Rapport de contrôle d'installations électriques à basse et à très basse tension

RÉF. 166/2026/57957/D01:1

DATE DU CONTRÔLE 04/03/2026 (15:00 - 15:45) **AGENT VISITEUR** David Mathieu
ADRESSE DU CONTRÔLE Rue de Marteau 7 - 5537 Anhée **TYPE DE CONTRÔLE** Visite de contrôle (6.5.)

Adresse de l'installation Rue de Marteau 7 - 5537 Anhée
Type de locaux Unité d'habitation (maison)
Objet du contrôle Demande dans le cadre d'une vente
Propriétaire [REDACTED]
Responsable des travaux [REDACTED]
Dérogations applicables/appliquées Installations électriques domestiques ancien RGIE (8.2.2.)

Schéma(s) unifilaire(s) de l'installation

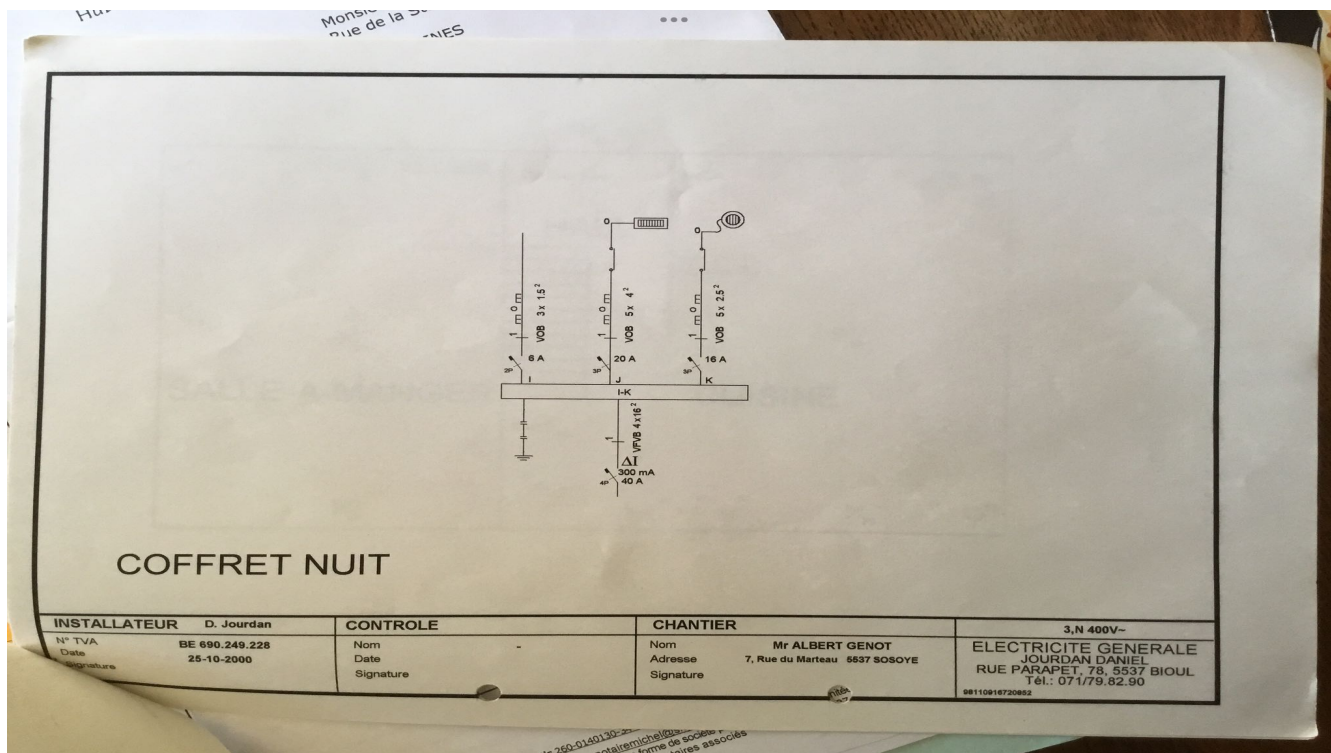
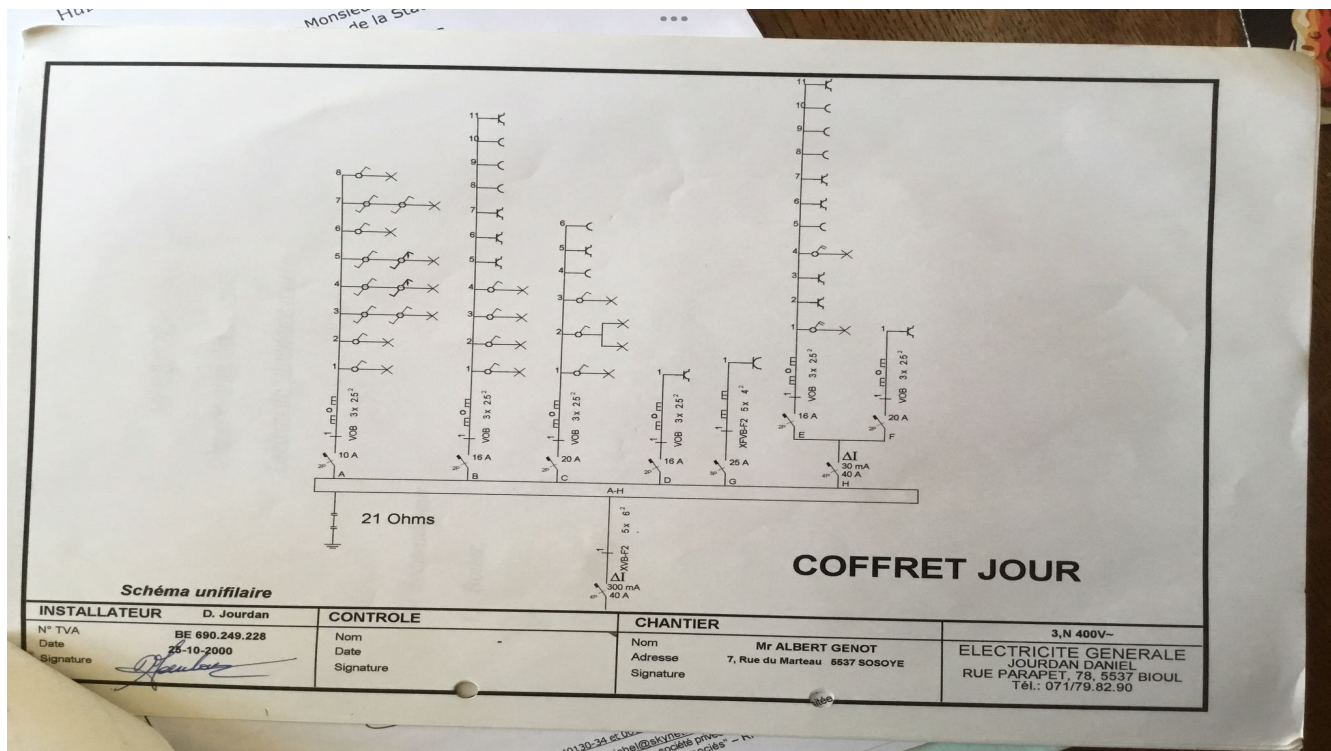
- Les schémas unifilaires et plans de position ne correspondent pas à la réalité. - 3.1.2.;6.4.6.;6.5.7.;9.1.2.
- Les circuits, les appareils de coupure et/ou les dispositifs de protection ne sont pas repérés de manière claire et visible. - 3.1.3.
